Aanvullende informatie vergunningsaanvraag Atlantikwall museum, Noordwijk

Aanvullende informatie vergunningsaanvraag

Beantwoording aanvullende vragen bevoegd gezag

Ons Kenmerk: ODH1327942

Figuur 4: Hoogteprofiel van de duinen rondom het Atlantikwall museum, inclusief een bovenaanzicht (rode lijn) van de aan te leggen persleiding.

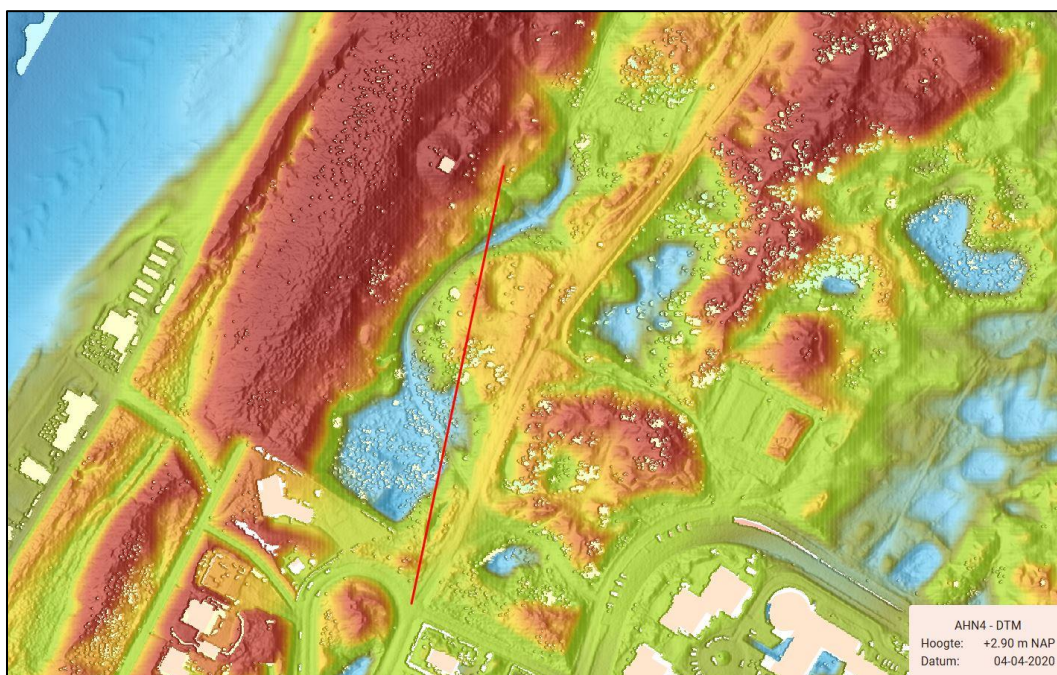
“Graag ontvangen wij van u een kaart waarop wordt aangegeven hoe en hoe diep de te aan te leggen persleiding zal lopen. Daarnaast ontvangen wij graag een onderbouwing waarin wordt aangetoond dat het aanleggen van de persleiding geen significant negatief effect zal hebben op het Natura 2000-gebied.”

Hieronder zijn twee afbeeldingen toegevoegd. In Figuur 4 is het verloop van de leiding op de hoogtekaart weergegeven. De rode lijn betreft de nieuw aan te leggen persleiding. In Figuur 5 is een diepte en lengteprofiel van de betreffende persleiding weergegeven. In Figuur 5 is te zien dat de persleiding op 2 m boven NAP komt te liggen, hierbij loopt de leiding op minimaal 3,2 m onder maaiveld. De persleiding komt te liggen onder de habitattypen: H0000, H2130A en H2160.

Doordat de kabel ondergronds wordt gelegd, met het intredepunt buiten het Natura 2000-gebied en het uitredepunt in het nieuwe entreegebouw, vindt hiermee geen oppervlakteverlies van habitattypen plaats. Versnippering vindt ook niet plaats, doordat de persleiding op minimaal 3,2 m diepte ligt. Doordat de persleiding een intredepunt heeft buiten Natura 2000-gebied (op een bestaand en druk

Concluderend heeft het aanleggen van de persleiding geen significant negatief effect op het Natura 2000-gebied.
